2 安全審査事項

論点 8 燃料健全性への影響

図 8-1 ペレット中心温度推移

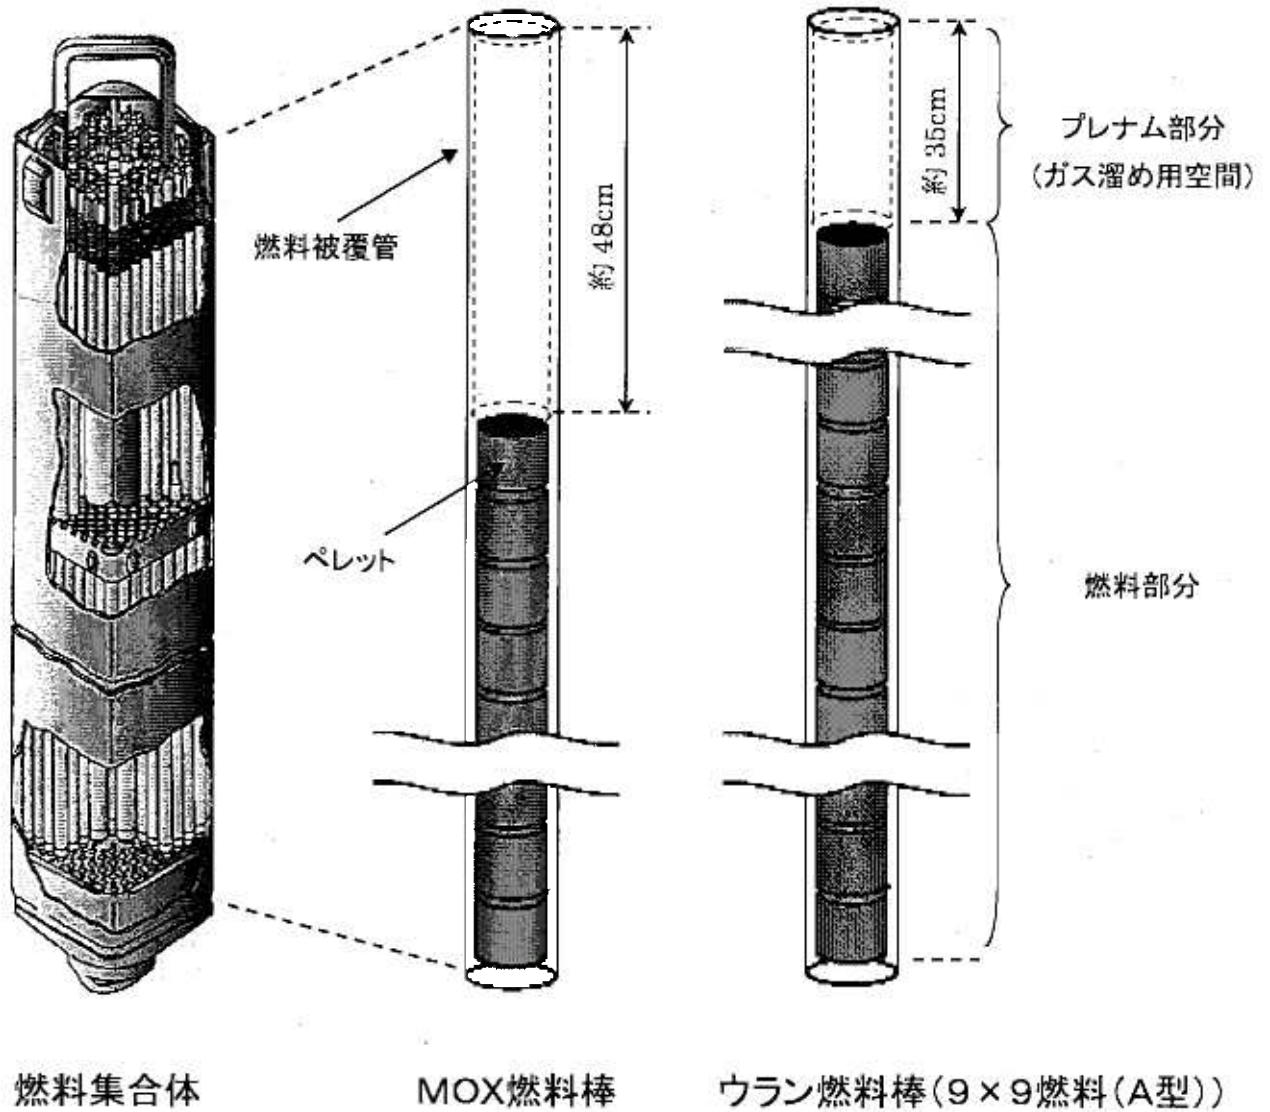
MOX燃料は、ウラン燃料よりペレットの融点が低下し、熱伝導率も小さくなり、燃料中心温度が上昇する傾向にある。燃料の健全性を保つことはできるのか。

- ・ プルトニウムは、ウランのように簡単に実験が行えず、データが決定的に不足しており、事故時の評価が十分に行われているとは思えない。
- ・ プルトニウム含有率の違いによって、数十度から約100℃ウラン燃料より融点が低くなる。
- ・ MOX燃料は熱伝導度が約5%小さくなる。それだけ熱を伝えにくく、燃料温度が上がりやすくなる。
- ・ 燃料中心温度、燃焼に伴う融点が低下する傾向にあるが、大きな温度差はなく、制限値の温度に対して十分な余裕がある。

- ・ MOXペレットは、二酸化プルトニウム (PuO_2) 含有率が高い程、熱伝導度が低くなって温度が上がりやすくなり、同時に融点は低くなることから、 PuO_2 含有率が上限の10重量% (以下wt%) であるMOXペレットについて評価を行っている。
- ・ PuO_2 含有率が10wt%のMOXペレットの燃料使用開始時の融点は約2740℃であり、純粋なウランペレット(2805℃)の場合に比べ幾分低下する。(設置許可申請書 8-3-19)
- ・ また、最近の融点測定によれば、燃料の使用に伴う融点の変化は小さいことが確認されているが、保守的に約1年(10000MWd/t)あたり32℃低下すると仮定して比較する。
- ・ MOX燃料集合体において、燃料使用期間を通じてのMOXペレットの最高温度は約1660℃である。9×9燃料集合体におけるウランペレットの最高温度約1550℃よりは上昇するが、常に融点に対して約1000℃程度余裕があり、燃料の健全性は保たれる。(表 8-1, 図 8-1 参照) (設置許可申請書 8-3-20)
- ・ 参考として、MOX燃料集合体中のウランペレットの最高温度は約1800℃である。(図 8-1 参照)

図 8 - 3 燃料棒内圧の燃焼度依存性

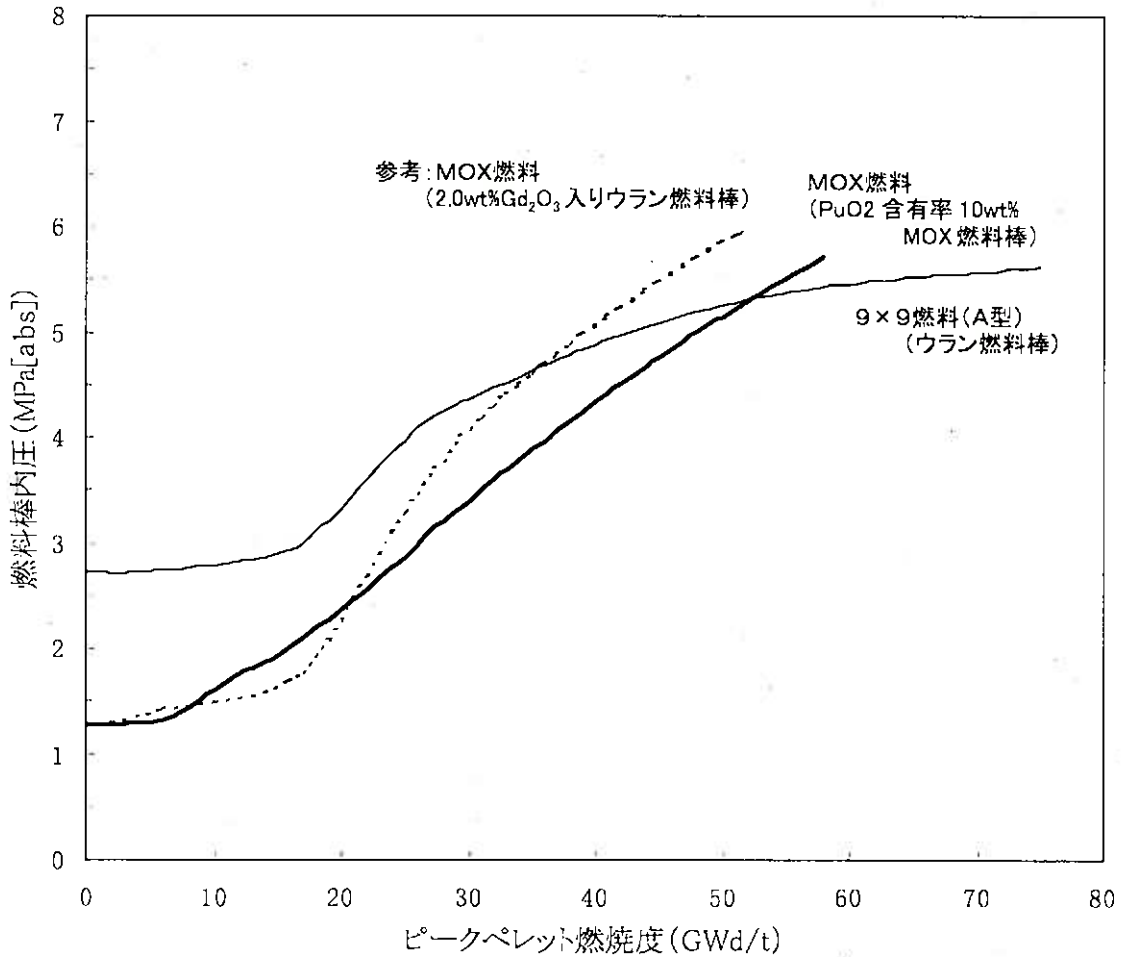
MOX燃料はウラン燃料より、ペレットからの核分裂生成ガスの放出率が高く、燃料棒の内圧が上昇することで、燃料棒の健全性が損なわれるのではないか。

- ・ 燃焼度が増えていくに従い、どのように内圧が変化していくのかが不明ではないか。最高燃焼度に達したとき、核分裂生成ガスが何%になるかが不明ではないか。
- ・ 気体状の核分裂生成物（FP ガス、通称「死の灰」のうち気体状のもの）がペレットから漏れやすい。
- ・ ウラン燃料よりFP ガスが多く出やすく、燃料棒内の圧力が高くなる。
- ・ 反応度急昇事故時の試験が行われていない。

- ・ MOX燃料はウラン燃料棒に比べて熱伝導度が低くなり、ペレット中心温度が高くなるため（論点 8-1 参照）、FP ガス放出率が高くなると考えられる。また、MOX燃料はプルトニウム等の α 崩壊によるヘリウムガスの生成量および放出量が多くなる。
- ・ このため、燃料棒内に溜まるガスの増加による燃料棒内圧の上昇を抑える目的で、MOX燃料棒ではガス溜め用空間（プレナム）体積を9×9燃料のウラン燃料棒に比べて大きくしている。（プレナム部体積/燃料部体積：MOX燃料棒=0.13、9×9燃料のウラン燃料棒=0.09）（図 8-2 参照）
- ・ PuO_2 含有率が高いほどペレット中心温度が高くなり、FP ガス放出率、He ガス放出率が増加し、内圧が高くなることから、評価は保守的に PuO_2 含有率が上限の10wt%であるMOX燃料棒について行っている。
- ・ 燃料強度上、最厳しくなるのは燃料棒の内圧と外圧の差が最大となるときである。外圧（=原子炉の圧力）は約7MPaであるため、燃料棒の内圧が最も低い燃料使用開始時に内圧と外圧の差が最大となるが、この場合でも、MOX燃料の燃料被覆管に生じる応力は許容応力の約60%程度と十分余裕がある。
- ・ また、MOX燃料集合体において、燃料取出し時の燃料棒内圧は、MOX燃料棒で約5.7MPa[abs]、外圧（約7MPa[abs]）を超えない。この値は9×9燃料集合体のウラン燃料棒内圧約5.6MPa[abs]と比較しても大きな差はない。参考にMOX燃料集合体のウラン燃料棒の取出し時の内圧は約6.0MPa[abs]である。（表 8-2、図 8-3）
- ・ このように、FP ガス放出率やHe ガス放出率の増大を考慮しても、燃料棒内圧は9×9燃料集合体のウラン燃料棒の場合と大きな差はなく、燃料棒内圧によるMOX燃料の燃料被覆管の応力は許容応力を超えないため、燃料棒の健全性は保たれる。（設置許可申請書 8-3-20 (4)）

図 8 - 4 MOX 燃料加工工程

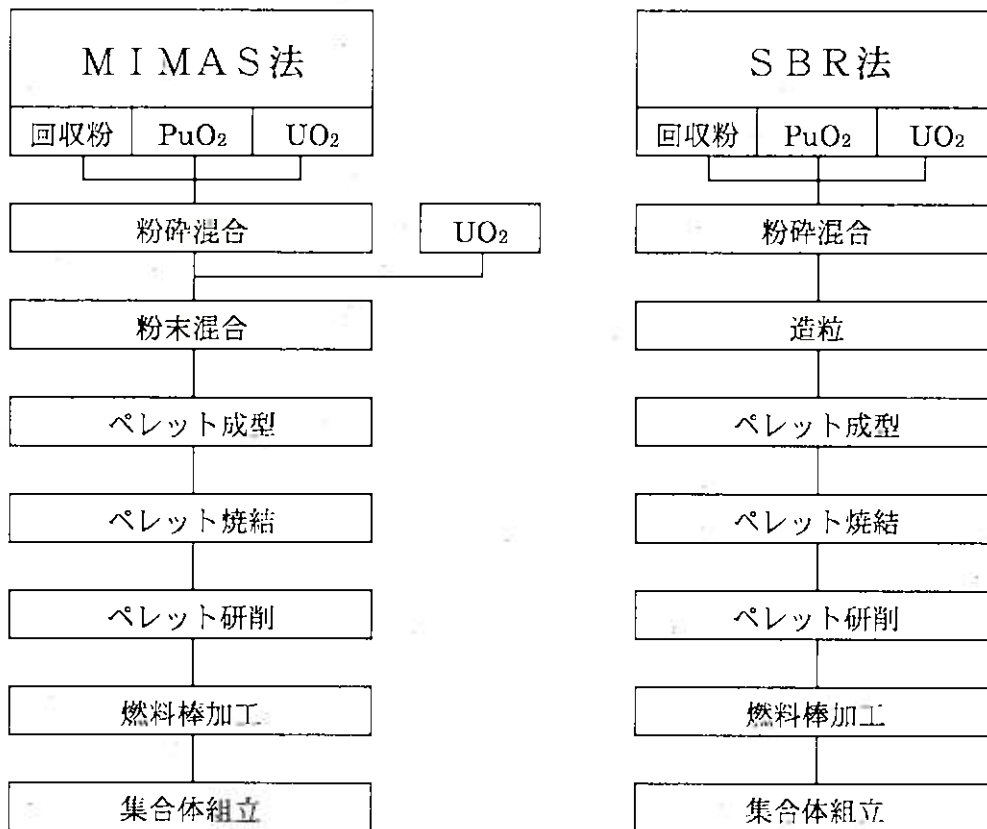
プルトニウムとウランを混合してMOX燃料を作るときに、プルトニウムの固まり（プルトニウムスポット）ができる場合があるといわれているが、燃焼の際に燃料棒の健全性が損なわれるのではないか。

- ・ プルトニウムスポットができることは確かであり、燃料の健全性にどのような影響を与えるかは、必ずしも十分に解明されていない。
- ・ フランスのMIMAS法は、イギリスのSBR法に比べプルトニウムスポットができやすいとされている。
- ・ プルトニウムスポットは、MOX燃料中のプルトニウム含有率が大きいほど数も大きさも増す。それだけFPガスの放出率が増加すると考えられている。
- ・ プルトニウムスポットからガス状の核分裂生成物の放出率が多くなり、MOX燃料とウラン燃料の焼きむらも生じるので燃料破壊が起りやすくなる。

- ・ プルトニウムスポットがあると、その部分では他の部分より核分裂数が多くなり、局部的な発熱量やFPガスの放出率が高くなることが考えられる。
- ・ しかしながら、以下の通り、MOXペレット中に生じるプルトニウムスポットは十分小さく、燃料健全性に与える影響は無視し得るものである。
- ・ 燃料破損への影響について、国内（NSRR）および海外（米 SPERT 実験）の試験用原子炉を用いた実験が行われている。NSRRでは、直径400 μm 、1100 μm 、米 SPERTでは直径550 μm のプルトニウムスポットが存在した場合について実験されたが、いずれも燃料破損への影響はないことが確認された。
- ・ また、ペレット中心温度やFPガス放出率、燃料棒内圧に与える影響についても、実験や解析を行っている。これらより、直径400 μm 程度のプルトニウムスポットが存在しても、ウラン燃料と比べて顕著な影響はないことを確認している。
- ・ MOXペレットの製造にあたっては、燃料健全性に影響を与えない範囲として、プルトニウムスポットの直径で400 μm 以下となるよう仕様を定めて製造管理を行なう。
- ・ なお、現在、加工事業者で採用している製造方法（MIMAS法、SBR法）では、実際のプルトニウムスポットの大きさは最大でも等価直径200 μm 以下であることが報告されている（図8-4、8-5(1)(2)参照）。

図 9 - 1 燃料集合体内の燃料棒配置図 (例) (MOX燃料)

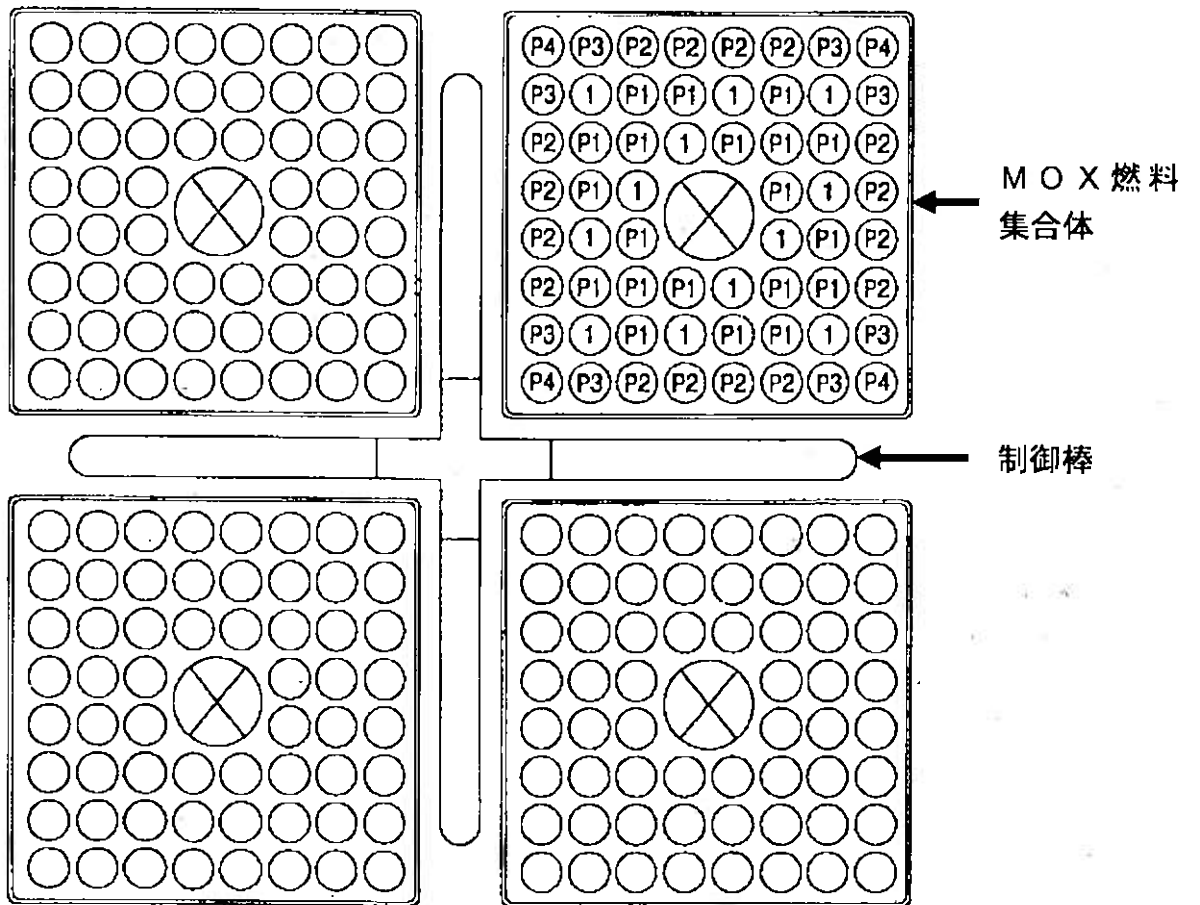
MOX燃料はプルトニウムが中性子を吸収するために燃料集合体内の中性子が少なくなる。中性子が多く存在するウラン燃料を隣に配置すると、その部分のMOX燃料が反応しやすくなり、MOX燃料集合体外周部の燃料棒出力が高くなりやすいが、燃料の健全性や原子炉の制御に影響を与えないか。

- ・ よく燃えるところ（MOX燃料集合体の一番外側の燃料棒）では燃料棒が破損しやすくなる危険性が生じる。
- ・ 上記の対策として、MOX燃料集合体内の外側の燃料棒ほどプルトニウム含有率を小さくして燃えにくくする配置にする。しかし、それにも限界がある。
- ・ MOX燃料とウラン燃料の境界では性質が異なるため焼きむらが生じるので燃料破損が起こりやすくなる。また核分裂の制御を難しくする。

- ・ 核分裂が起きやすい燃料棒と核分裂が起きにくい燃料棒の差があまり大きくならないように、MOX燃料集合体内に濃度を変えた（4種類程度のプルトニウム含有率、1種類程度のウラン濃縮度）燃料棒を使用する。またウラン燃料棒の軸方向には濃縮度分布をもたせている。（図9-1参照）（設置許可申請書8-3-12）
- ・ このような燃料設計とすることで、燃料棒の出力上昇が激しくなる過渡事象（「出力運転中の制御棒の異常な引き抜き」）時でも、燃料棒の出力は定格時の約121%まで上昇するにとどまり、燃料被覆管に過度の変形が生じないように設けた制限値（定格時の165%以下であること）には十分余裕がある。

図 9-3 炉心安定性と出力
 (9×9燃料(A型)及びMOX燃料228体を装荷した炉心)

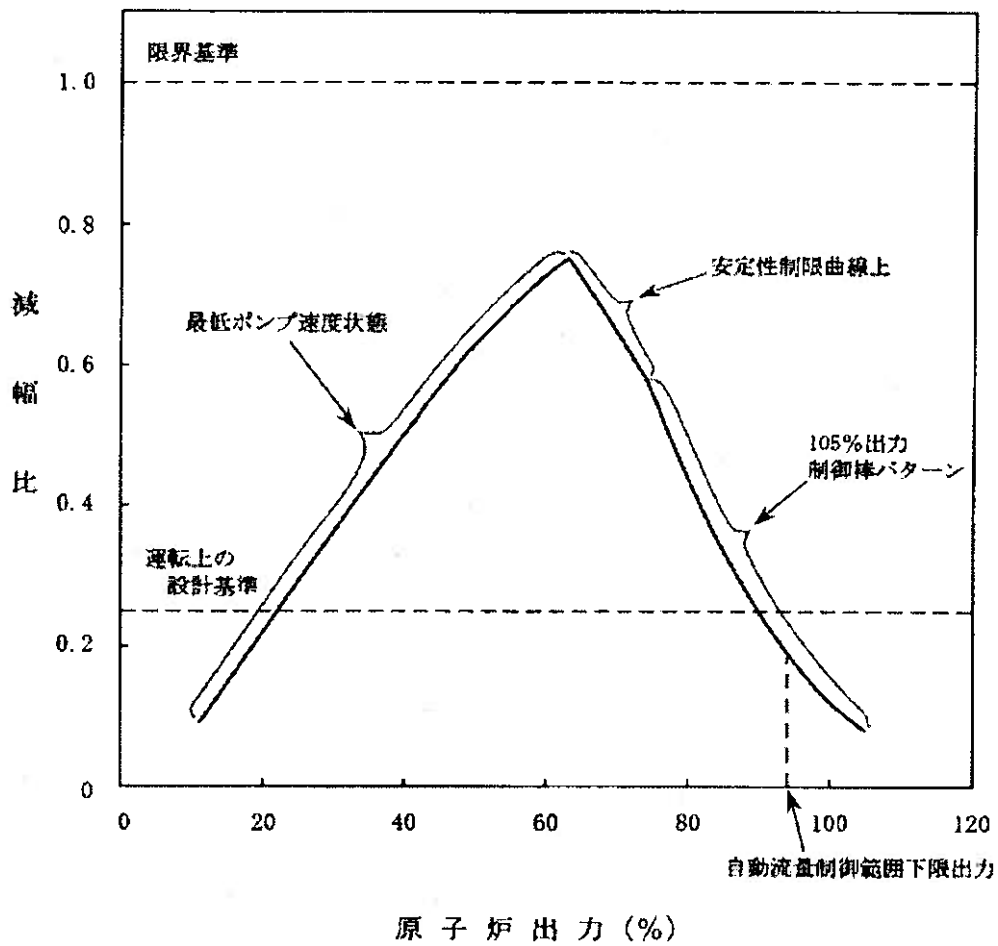
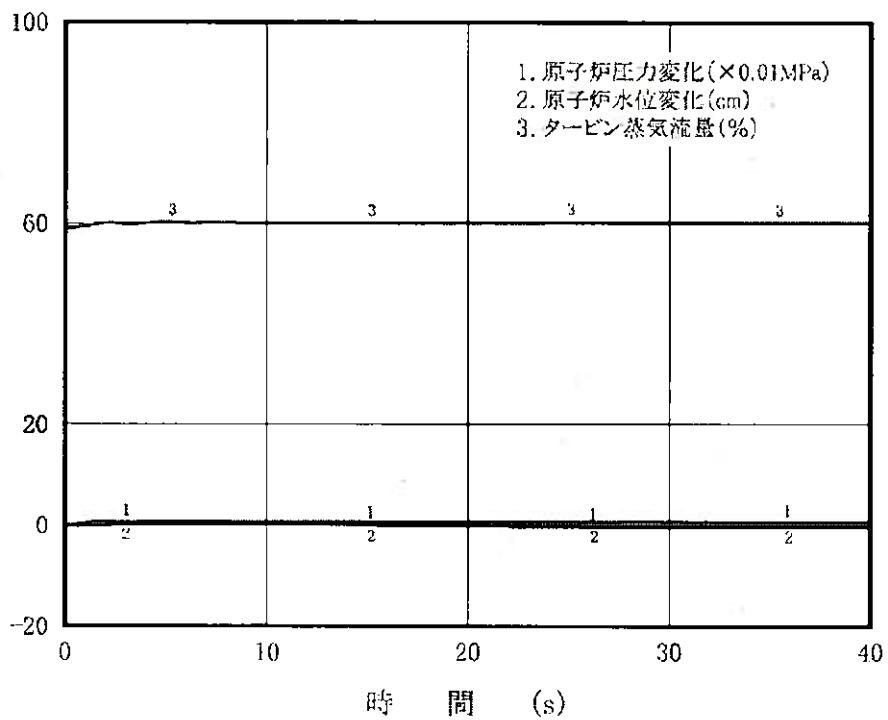
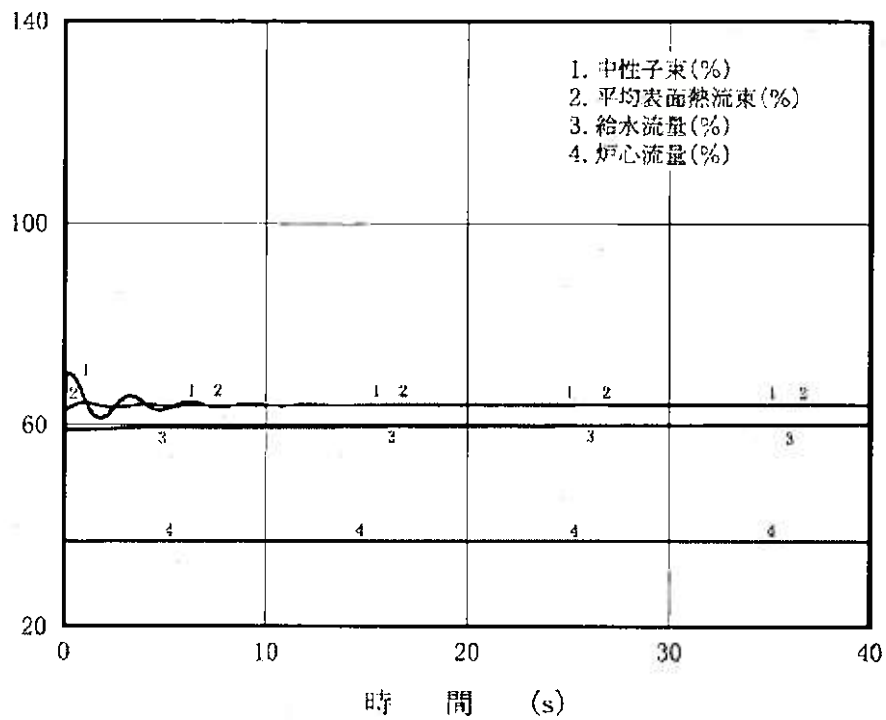
プルトニウムはウランより熱中性子を吸収しやすいため、MOX燃料を採用すると熱中性子の割合が減少することから、原子炉の制御が不安定になったり、制御が不能になることはないのか。

- ・ プルトニウム燃料の場合、遅発臨界の幅はウランの1/3の程度であり、即発臨界になりやすい。

- ・ MOX燃料が装荷された炉心では、冷却水の沸騰で生じた泡の増減による出力の変動割合（減速材ボイド係数）がウラン燃料を装荷した炉心よりも大きくなるので、炉心安定性（炉心全体の出力の振動）、領域安定性（炉心全体ではあまり出力変動はないが、炉心の左右半面で逆方向の振動）、プラント安定性（原子炉の出力を一定にするために設けた制御装置の働きも考慮した炉心出力などの振動）は、悪くなる傾向にある。（表9-4、図9-3、図9-4参照）

- ・ しかしながら、原子炉は、出力振動に対し十分な安定性を有している。さらに各運転サイクルの具体的な燃料配置を定める段階においても、十分な安定性を有することを確認する。また、この運転状態以外でたとえ出力振動が生じたとしても、出力振動を中性子束モニタで監視でき、制御棒等で抑えることができる設計とする。（表9-4、図9-3、図9-4参照）（設置許可申請書8-3-121）

- ・ また、原子炉は、運転中の圧力設定値の変更、制御棒の操作、あるいは再循環流量の変化等、平常運転中に予想される外乱に対して、安定に応答し、燃料の許容設計限界を超える状態に至ることなく十分満足な制御が可能であることを解析で確かめている。（図9-3、図9-4参照）（設置許可申請書8-3-122）
- ・ キセノン安定性（中性子を吸収する性質のあるキセノンの発生量が、核分裂の増

図9-6 刻印番号
 (炉内に装荷された燃料集合体を上部から見たもの (イメージ))

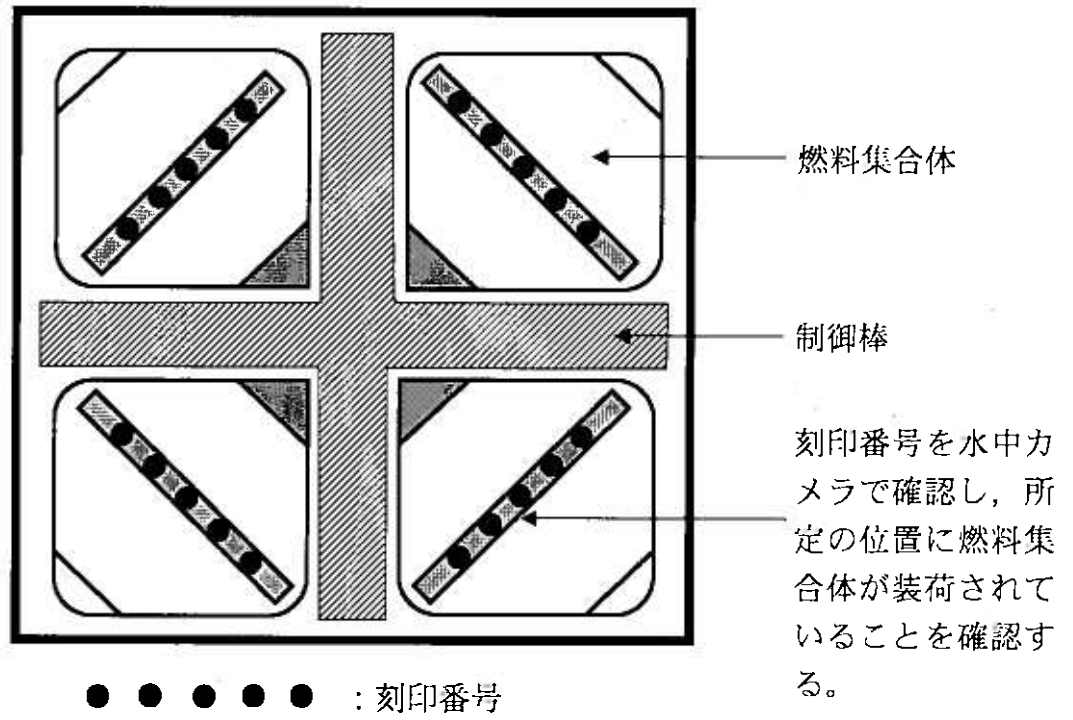
MOX燃料を導入すると燃料の種類が増え、炉心への燃料装荷時に間違いを誘発しやすく、制御棒引き抜けなどの操作ミスが事故につながる危険性も大きくなるのではないか。

- ・ 燃焼度の異なる燃料が増え、燃料入れ替えの作業ミスの可能性が高くなる。その場合、制御棒引き抜けなどの事故が重なった場合、解析する必要はないのか。
- ・ 何らかの原因で制御棒が抜けるなどして反応度が加わった場合の安全性について検討すべきである。
- ・ 燃料の組成構造が非常に複雑になるから製造ミスも発生しやすくなり、その結果新たな事故のきっかけを増やすことになりかねない。
- ・ MOX炉心では配置が複雑になるため、装荷時に間違いを誘発しやすく、事故につながる危険性も大きくなる。

- ・ これまでも燃料取替作業は以下の手順により行い、繰り返し、かつ複数の人間が原子炉内で燃料を置く場所を確認している。
 - ① 燃料装荷を行う前には燃料集合体の番号（刻印番号）と装荷位置を記載した手順書を準備する。
 - ② 燃料装荷を行う前に燃料装荷手順を燃料交換用の計算機に入力する。
 - ③ 燃料装荷時に作業員は燃料番号を手順書、計算機で確認し、燃料交換機にて1体ずつ装荷を実施する。また、確認は複数の作業員が行う。
 - ④ 全数の装荷が終了した後、集合体の位置に間違いはないか水中カメラにより刻印番号のチェックを行う。チェックは複数人で行い、また炉内の確認は定期事業者検査として、JNES（独立行政法人 原子力安全基盤機構）の立会のもと実施される。（図9-6参照）
- ・ 制御棒の引き抜けなどの操作ミスに対しては、仮に炉心内で最も核分裂反応をしやすい部分の制御棒1本が完全に引き抜かれた場合でも、他の制御棒の挿入により炉心を未臨界にできることから安全性が確保される。

図10-1 最大値制御御棒1本引き抜き時の実効増倍率の燃焼度依存性

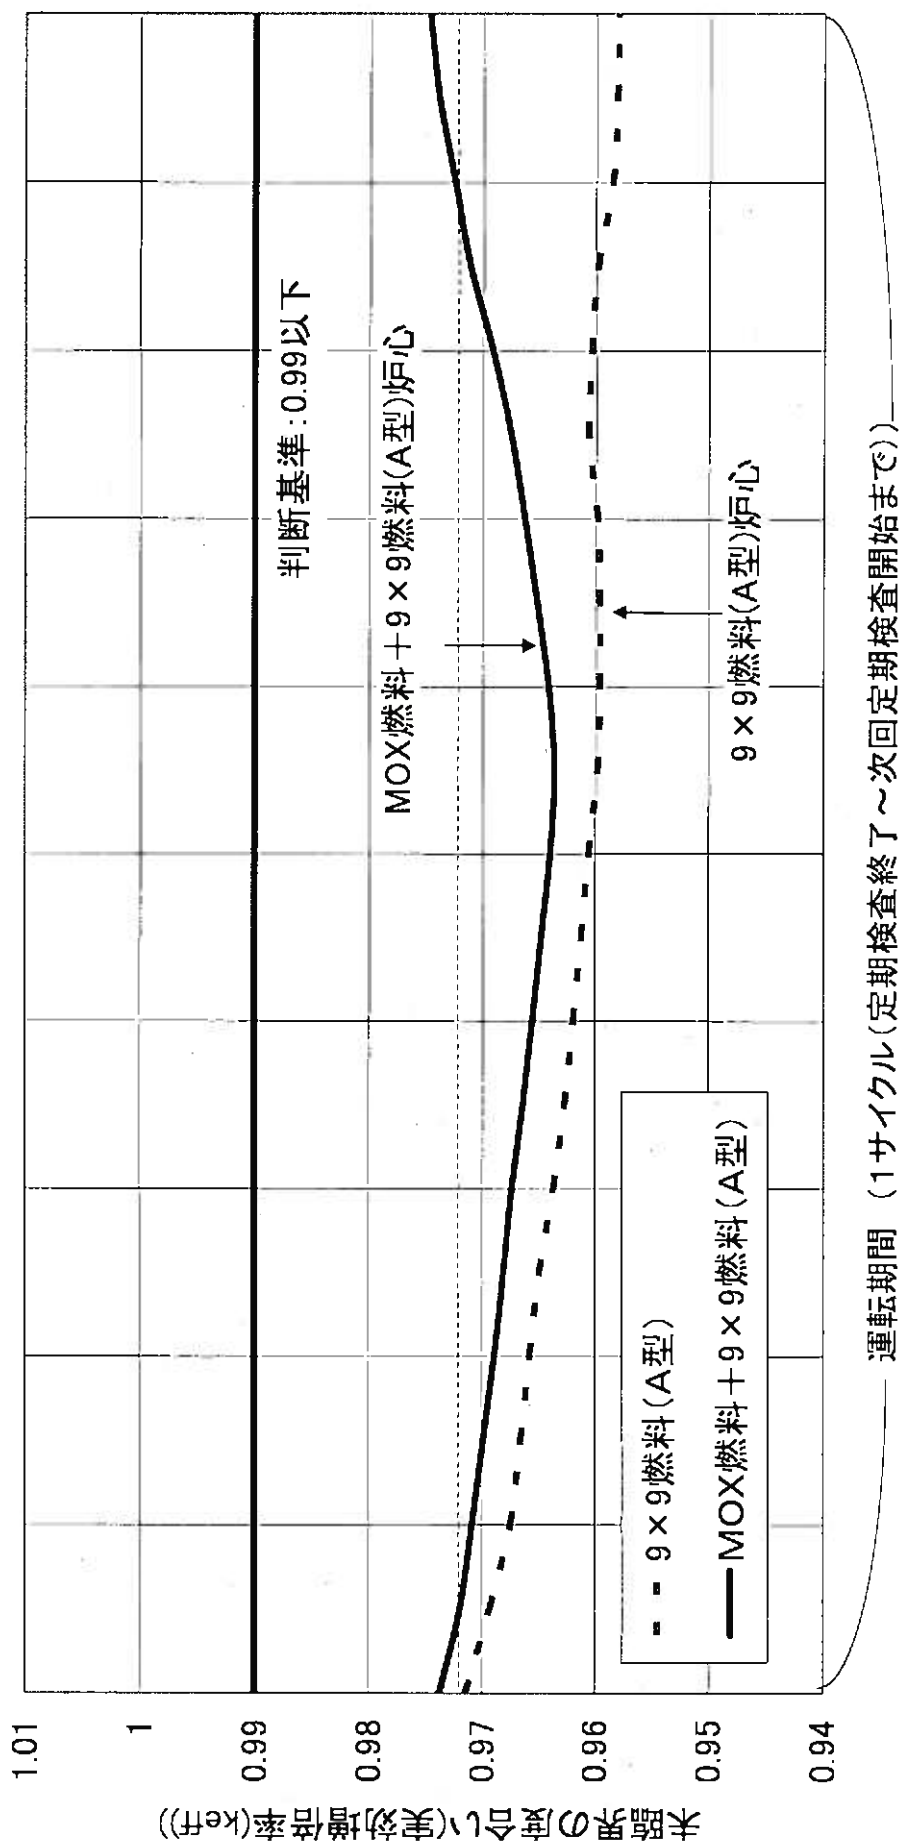
プルトニウムはウランより熱中性子を吸収しやすいため、MOX燃料を採用すると制御棒への熱中性子の吸収割合が減少し、制御棒の効きが悪くなる傾向があるが、原子炉の安全は確保されているのか。

- ・ ほう酸水注入装置が作動しなかった場合の、事故の経過の解明を行うべきではないか。
- ・ 原子炉の制御装置や停止装置（制御棒とほう酸）の効きが低下する。
- ・ 対策として、制御棒の位置をなるべくMOX燃料集合体から離れた場所に配置することになっているが、それには限界がある。

[参考] 「9×9燃料（A型）及びMOX燃料228体を装荷した平衡サイクル並びに9×9燃料（B型）及びMOX燃料228体を装荷した平衡サイクルの解析によると、最大反応度値を持つ制御棒1本が完全に引き抜かれた状態でも実効増倍率は0.99未満となっている（図10-1参照）。（設置許可申請書8-3-66）」
